MONTAGE-HINWEIS FÜR SPANNARM 55262

TECHNISCHE INFO NR. 1076

Ford | Galaxy, Mondeo IV, S-Max

RUVILLE-Nr.	OE-Nr.:
55262	6G9Q-6A228-BC / 1425510 8G9Q-6A228-AA / 1567809

Bild 3: Version 1

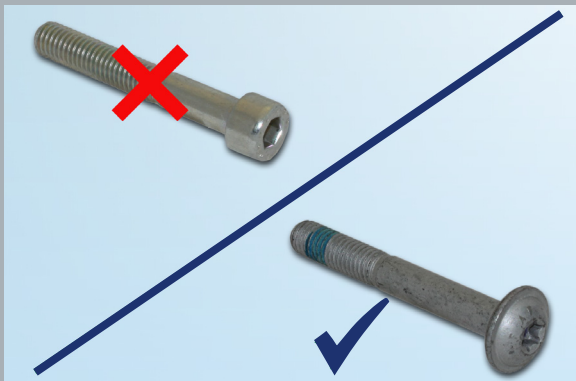
Die dem Spannarm beiliegende Schraube unbedingt verwenden!

Deshalb bietet RUVILLE ausschließlich den Spannarm in der Version 2 an. Beim Einbau des von RUVILLE angebotenen Spannarms 55262 muß unbedingt darauf geachtet werden, daß die ausgebaute Schraube des alten Spannarms gegen die beiliegende neue Schraube (Bild 3) ausgetauscht wird.
